泊発電所 3号炉

可搬型重大事故等対処設備保管場所 及びアクセスルートについて

令和5年4月10日
北海道電力株式会社

審査会合での指摘事項に対する回答

図1 アクセスルートトンネル平面図及び縦断図

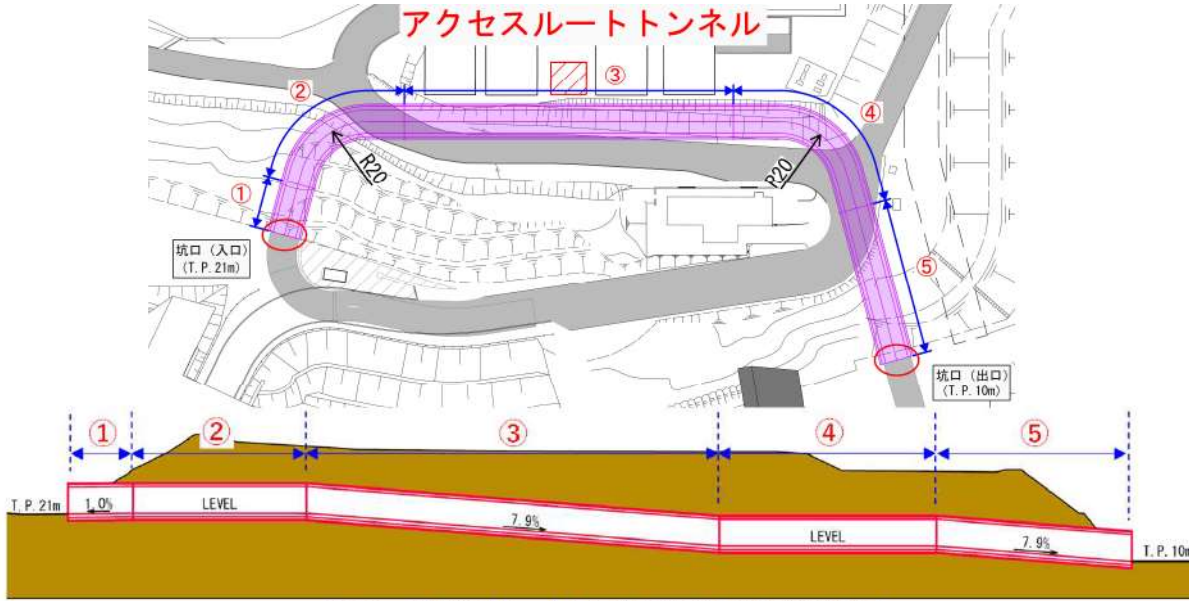
【指摘事項】(第1098回審査会合(令和4年12月6日)) 221206-11
アクセスルートトンネルの勾配、幅員、カーブを含めて、重機が通行可能であることを説明すること。

- アクセスルートトンネルの仕様は下記のとおりであり、勾配、幅員、カーブを含めて可搬型設備及び重機の通行が可能である。
 - トンネルの勾配は、最大7.9%であるため、車両が登坂可能な勾配である12%※を下回る(図1参照)。
 - ※：車両重量が最も大きい可搬型代替電源車の登坂可能な勾配は12%である。
 - トンネルの内空は、重機を含めた通行車両に対して余裕のある幅員、高さを確認している(図2参照)。
 - ・トンネルへの入域及び退域の際は、緊急時対策所又は中央制御室へ連絡する運用とすることから、トンネル内での車両のすれ違いは発生しない。
 - ・なお、緊急時対策所又は中央制御室への連絡に要する時間及びトンネルを交互相通行することになった場合に要する時間については、屋外作業の所要時間に見込んでいます。
 - ・上記の運用については、保安規定に基づく社内規定類に規定するとともに、トンネル設置後に実施する訓練を通じて事故対応が円滑にできるよう改善を図っていく。
 - トンネル曲線部については、可搬型設備のうち車幅・延長が最大となる可搬型代替電源車及び重機(ホイールローダ及びバックホウ)の通行性を考慮している(図3参照)。

図1 可搬型設備の通行に必要な道路幅

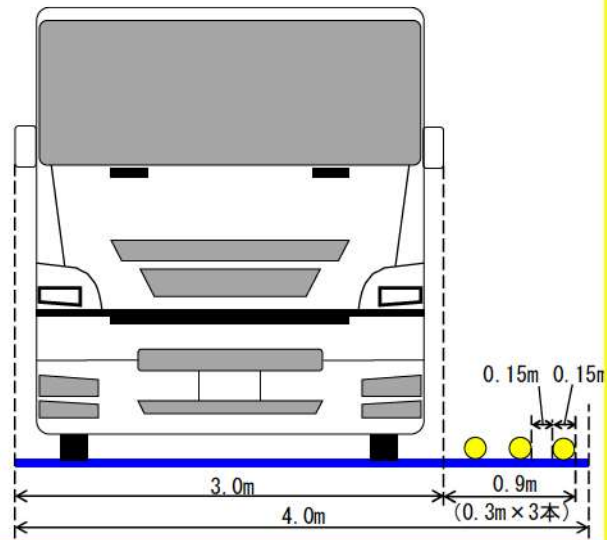
必要な道路幅3.5mについては、最大車幅の可搬型代替電源車約3.0m に余裕を見て設定しているが、タイミングによっては道路にホースやケーブルが敷設されている状況において車両が通行することも考えられるため、S Aの対応状況を想定した上でも道路幅が3.5m あれば十分であることを説明すること。

○可搬型設備の通行に必要な道路幅は、第1098回審査会合(令和4年12月6日)時点では3.5mとしていたが、可搬型設備のうち最大車幅の可搬型代替電源車約3m及び可搬型ホースの敷設幅0.9m(150Aホース計3本敷設した場合の占有幅0.45mに余裕を考慮)を考慮して4.0mと設定する。

図1 2号炉脇の法面における可搬型ホースの敷設作業イメージ

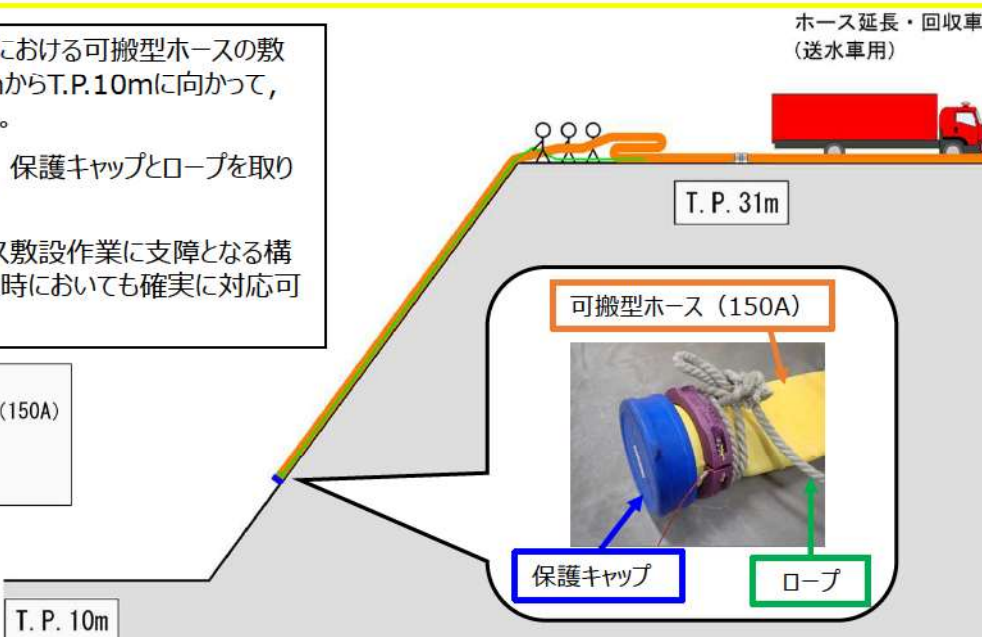
2号炉脇の法面における可搬型ホースの敷設の成立性及び防潮堤を越える海水取水ホースの敷設の成立性について説明すること。

- 2号炉脇の法面箇所における可搬型ホースの敷設は、T.P.31mからT.P.10mに向かって人力で敷設する。法面にはホース敷設作業に支障となる段差はなく、また、訓練の実施により作業の成立性を確認していることから、SA時においても確実に実施可能である。
- ホース敷設後の充水確認及び定期的な点検については、これまでT.P.10mから目視確認を行うこととしていたが、時間経過に伴うホースの状態変化等による漏えいを早期に発見するため、法面上にアクセスルート(要員)として固定梯子を設置し、ホースに近づいて漏えい確認を行うこととした。

図 集水樹シルトフェンス及び放射性物質吸着剤の設置イメージ

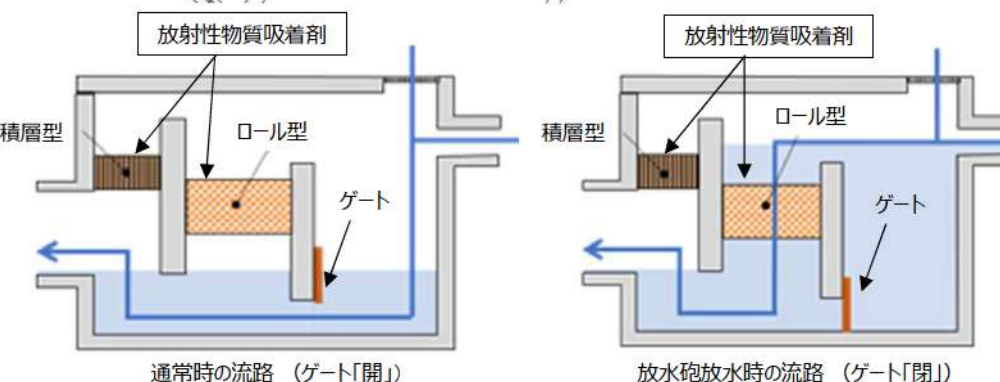
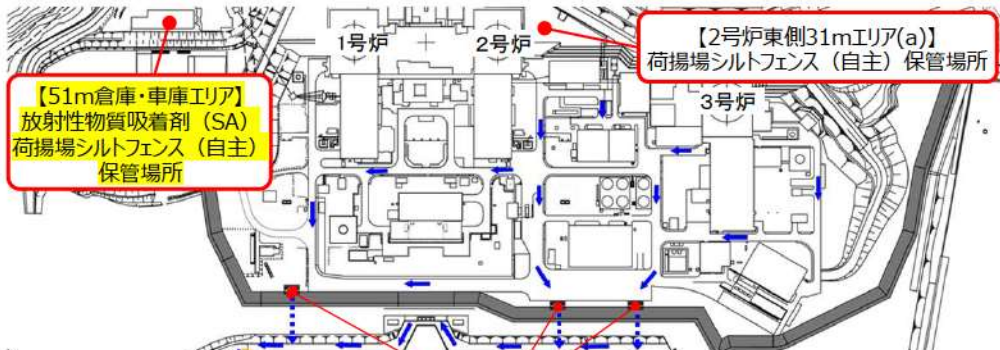
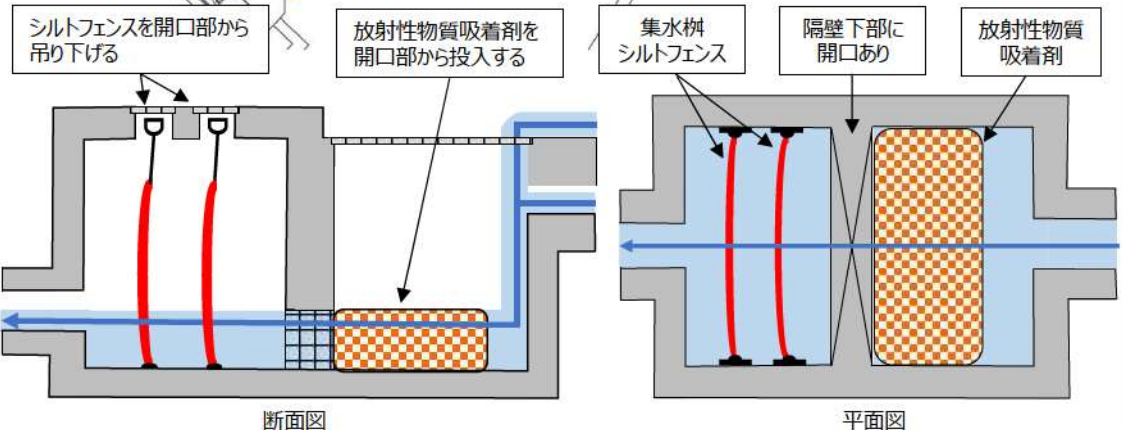
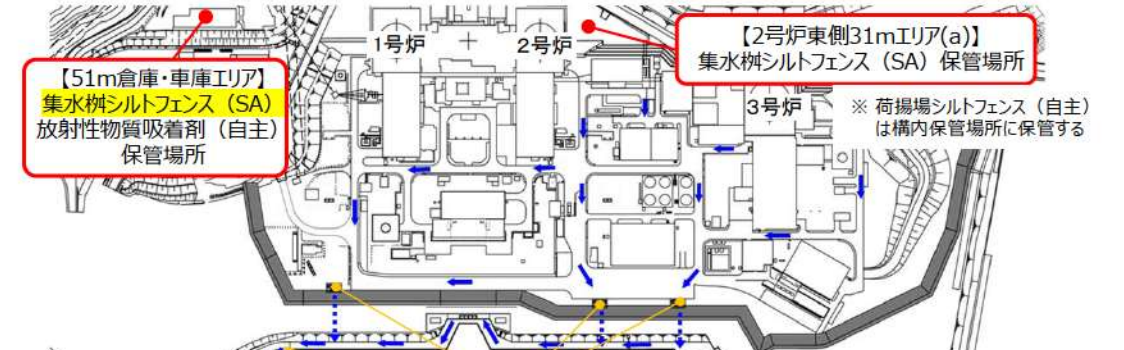
放射性物質吸着剤を使用場所であるT.P.10m盤の集水柵に保管する方針及びシルトフェンスを自主設備とする方針について、先行審査実績を踏まえて設置許可基準規則第55条の基準適合として十分であるか検討し説明すること。

○頑健な集水柵内にて保管しゲート切替にて機能確立する方針から、大規模損壊発生時においても機動的な対応が可能となるよう高台に保管し、使用場所である集水柵まで運搬、設置する方針に変更する。本方針の変更に伴い、放射性物質吸着剤の機能確立には時間を要することから、自主対策設備に変更する。

○先行プラントでは重大事故等対処設備として配備していること及び大規模損壊発生時においても機動的な対応が可能となる体制等を整備していることを踏まえ、新たに集水柵シルトフェンスを配備し、重大事故等対処設備とする。

図2 51m倉庫・車庫内の設備配置の見直し

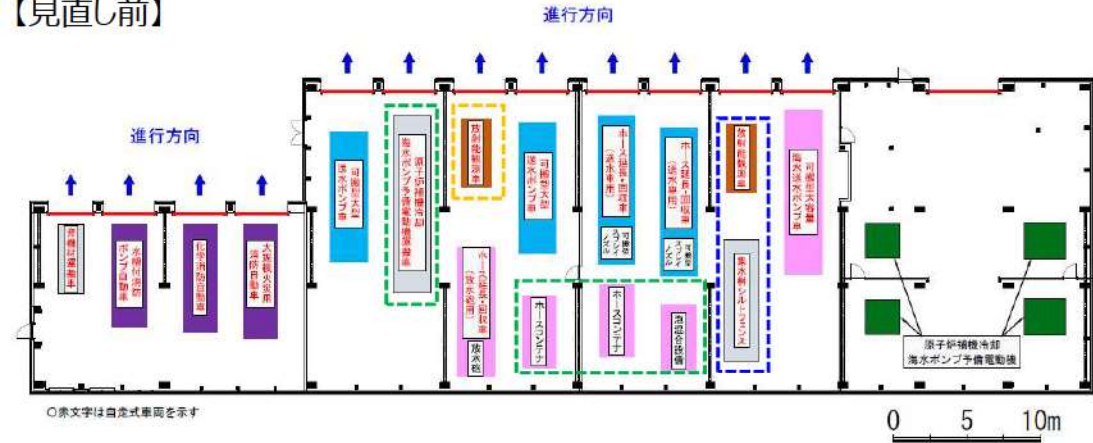
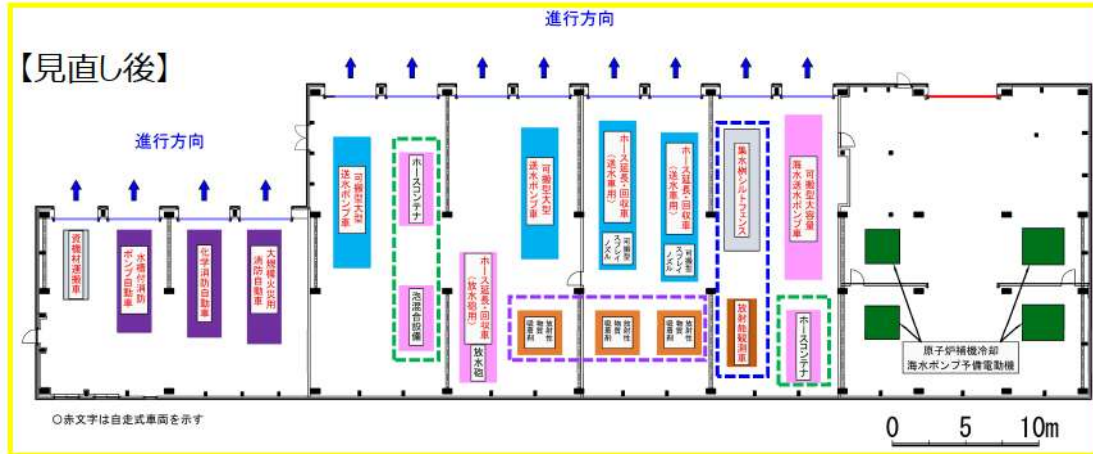
51m倉庫・車庫内に可搬型設備を保管するとしていることについて、先行審査実績を踏まえて、出入口や設備の配置を含めてどのような設計方針とするのか説明すること。

○51m倉庫・車庫内の設備配置は、先行の審査実績を踏まえ、可搬型設備の移動、運搬に影響を与えないよう以下の方針とした。

- ・ 方針(1)を満たすため、「原子炉補機冷却海水ポンプ予備電動機運搬車(資機材)」を51m倉庫・車庫外へ移設し、「ホースコンテナ(重大事故等対処設備)」及び「泡混合設備(重大事故等対処設備)」の配置を変更した。

- ・ 方針(2)を満たすため、「集水柵シルトフェンス(重大事故等対処設備)」と「放射能観測車(自主対策設備)」の配置を入れ替えた。(: 青破線箇所)

- ・ 方針(2)を満たすため、「放射能観測車(自主対策設備)」を51m倉庫・車庫外へ移設した。(: 黄破線箇所)

- ・ 可搬型設備の移動、運搬に影響を与えない位置に、「放射性物質吸着剤(自主対策設備)」を配置した。(: 紫破線箇所)

図2 「外部電源喪失時に非常用所内交流電源が喪失し、原子炉補機冷却機能の喪失及びRCPシルLOCAが発生する事故」のタイムチャート(抜粋)

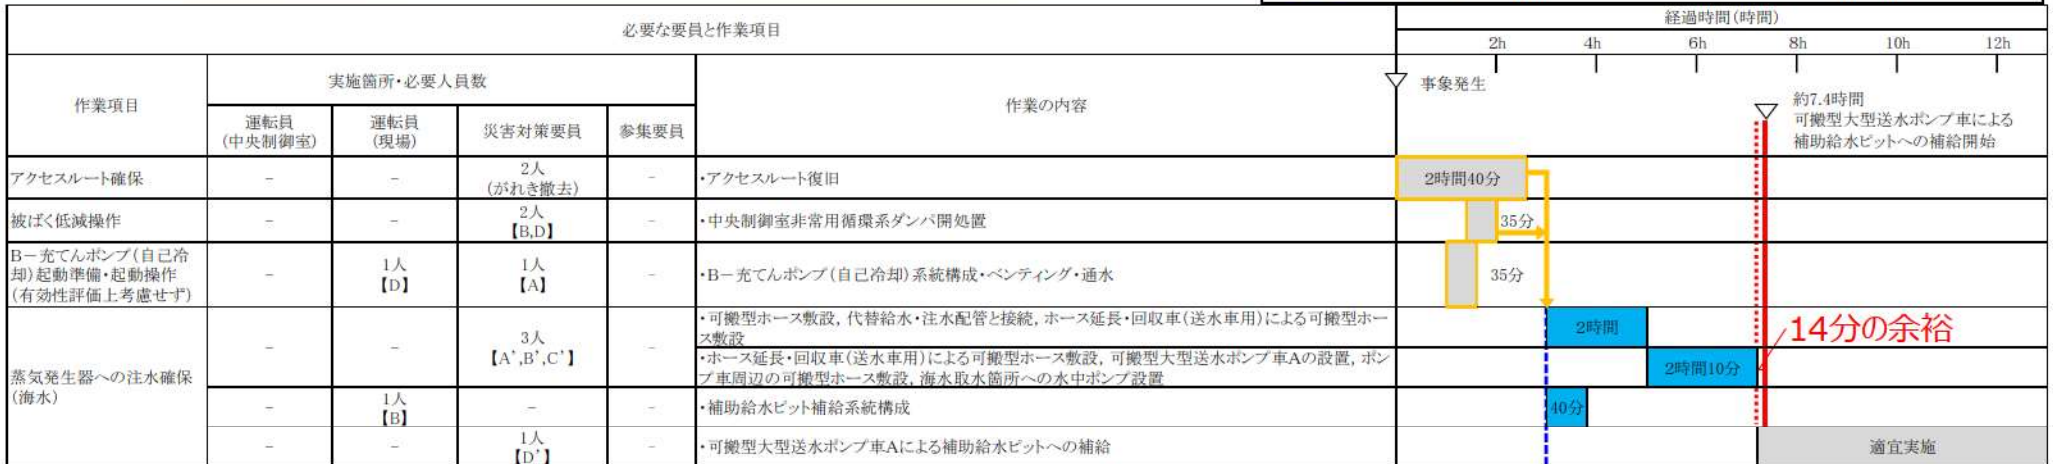
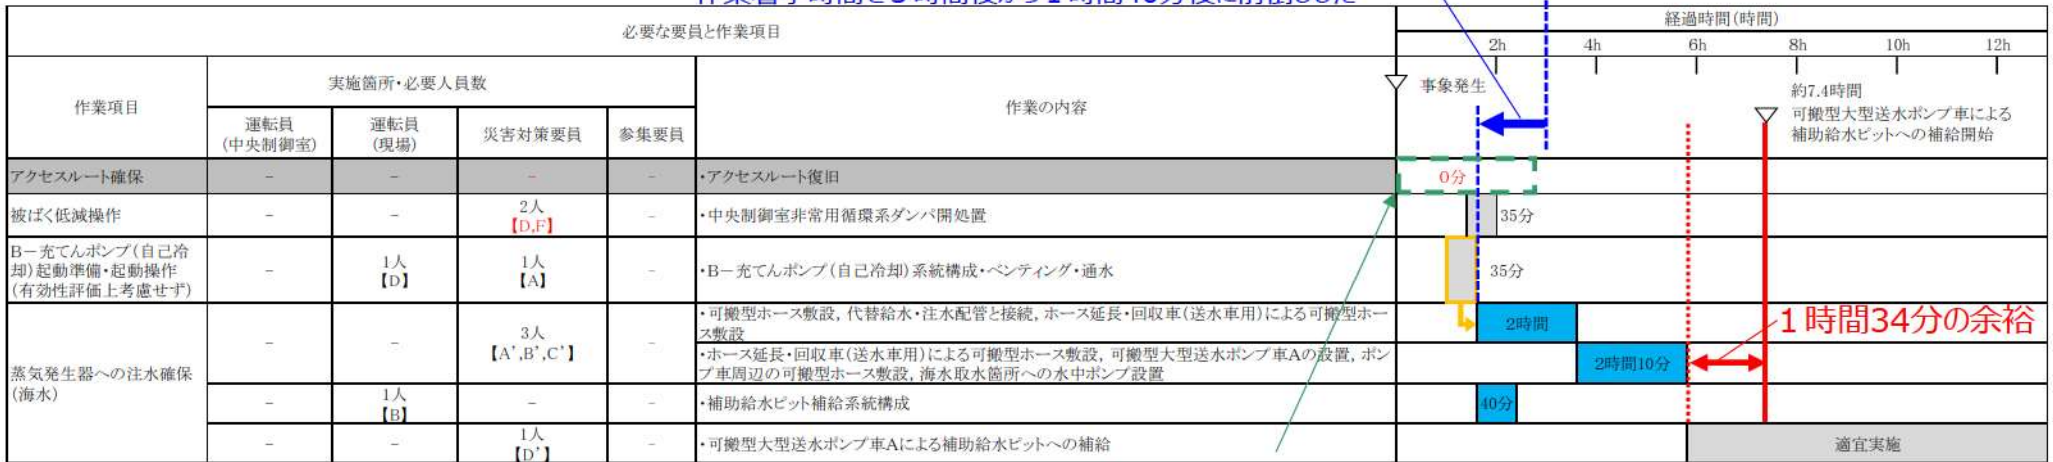
屋外作業の制限時間が一番厳しい作業として挙げている蒸気発生器への注水確保(海水)の余裕時間が14分となっていることについて、蒸気発生器への注水確保はPWRにとって重要な作業であるため、先行審査実績を踏まえて余裕時間の考え方を検討し説明すること。

可搬型重大事故等対処設備保管場所及びアクセスルートで指摘した屋外作業の余裕時間(上記指摘事項)については、全交流動力電源喪失のタイムチャートを含めて対応すること。

- 第1098回審査会合において、蒸気発生器への注水確保(海水)の制限時間に対する余裕時間の考え方として、訓練実績等を踏まえて算定した所要時間に対して十分な余裕時間を確保した上で作業時間を設定していることから、作業完了時間から制限時間までの余裕時間が14分であっても有効性評価の制限時間以内に確実に対応可能であると説明した。
- 今回、蒸気発生器への注水確保(海水)はPWRにとって重要な作業であることから、先行審査実績を改めて確認し、先行プラントでは屋外作業の制限時間が一番厳しい作業に対して作業完了時間から数時間程度の余裕時間を確保していることを確認した。
- そのため、本作業の余裕時間の確保が必要と判断し、以下の対応を実施することとした。
 - ①アクセスルート復旧作業を想定していた51m倉庫・車庫エリアからのアクセスルートについて、道路の拡幅を行うことにより周辺斜面の崩壊を考慮しても可搬型設備の運搬に必要な道路幅を確保し、アクセスルート復旧作業を不要とした。(図1参照)。
 - ②アクセスルート復旧作業が不要となることから全交流動力電源喪失のタイムチャートの見直しを実施し、本作業の着手時間を前倒した(図2参照)。
- 対応の結果、本作業の余裕時間は1時間34分となり、先行審査実績を踏まえても同程度の余裕時間が確保されていることを確認した(表1参照)。

「②災害対策要員の作業項目の見直しも含めて、屋外作業の作業着手時間を3時間後から1時間40分後に前倒した

「①道路の拡幅」により、アクセスルート復旧作業を不要とした

図2 土砂掘削のイメージ図(1/2)

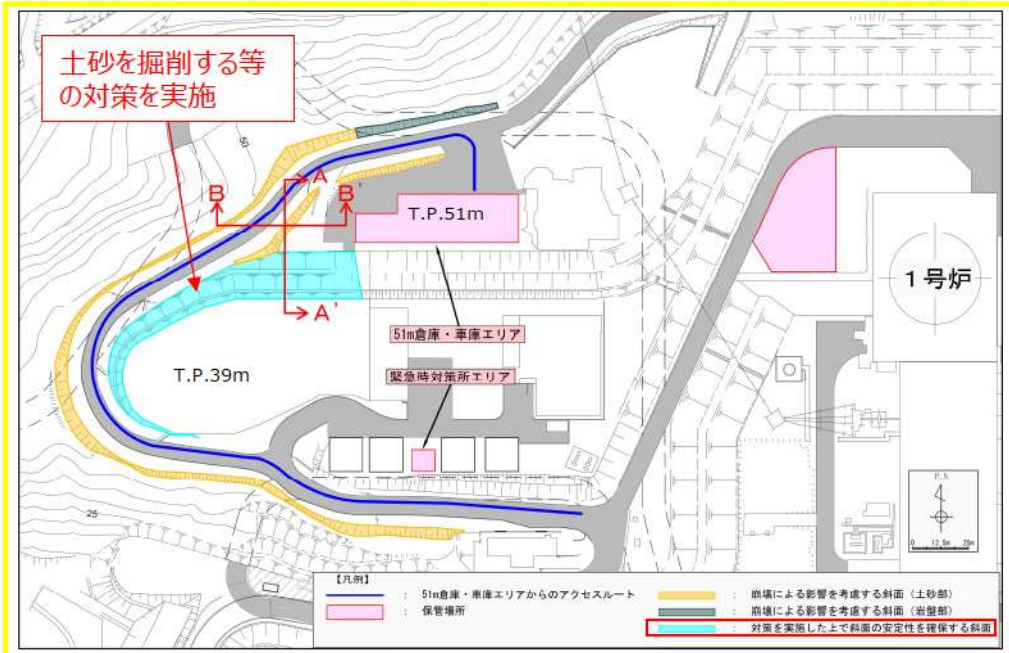
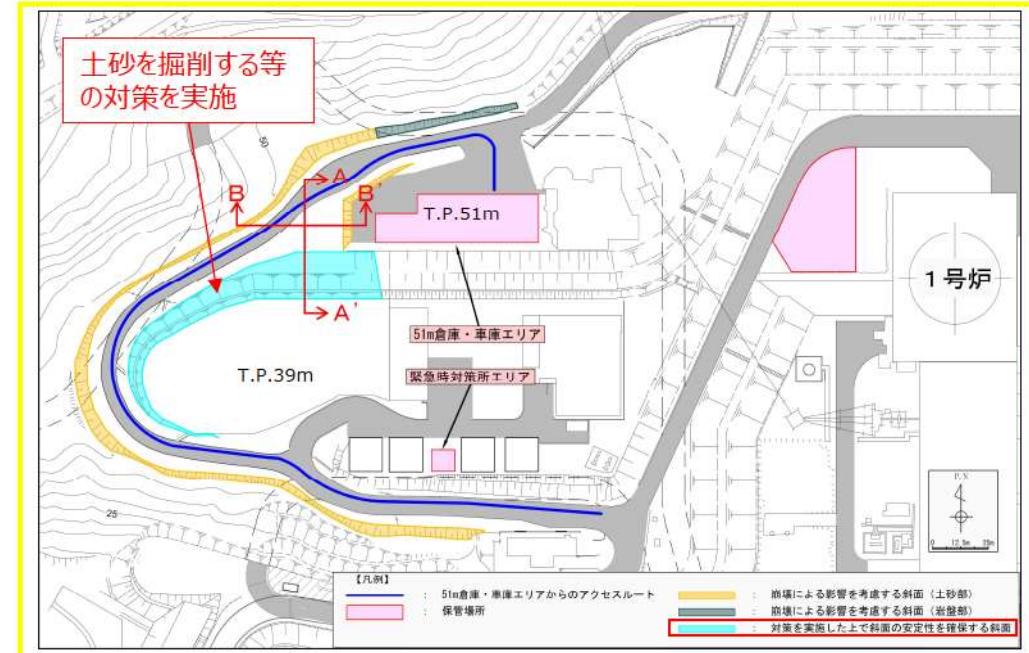
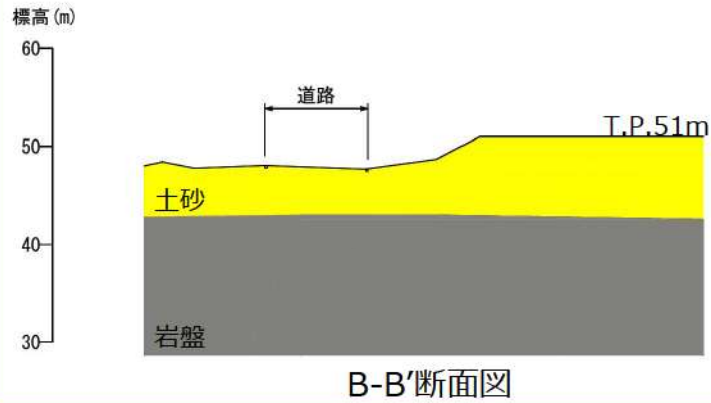
- ✓ 斜面法肩からの斜面高さと同じ数字を用いて斜面のすべり範囲を設定する場合には、その設定の根拠となる規格、基準等を示した上で、当該規格、基準等の適用範囲との関係を明確にすること。
- ✓ 評価対象斜面の地質状況を踏まえた上で、基準地震動による斜面の崩壊の範囲が最も大きくなるよう、斜面のすべり範囲を設定すること。
- ✓ 斜面安定解析を用いて斜面のすべり範囲を設定する場合であって、斜面のすべりの形態が複数想定される場合は、最も斜面のすべり範囲が大きくなるものを選定した上で、斜面のすべり範囲を設定すること。

○51m倉庫・車庫エリアからのアクセスルートの敷地下斜面については、崩壊を想定し、その斜面のすべり範囲を斜面法肩から斜面高さの範囲としていたが、土砂を掘削する等の対策を実施した上で、基準地震動による地震応答解析により、敷地下斜面が崩壊しないことを確認する方針に変更する。

- 51m倉庫・車庫エリアからのアクセスルートの敷地下斜面のすべりについては、土砂を掘削する等の対策を実施する(土砂掘削のイメージ図をP21~P22に示す)。
- 対策実施後の斜面形状を基に、評価対象断面を選定し、基準地震動による地震応答解析を二次元動的有限要素法により行う。
- 評価対象断面において、最小すべり安全率(平均強度)が評価基準値1.0を上回ることを確認する。
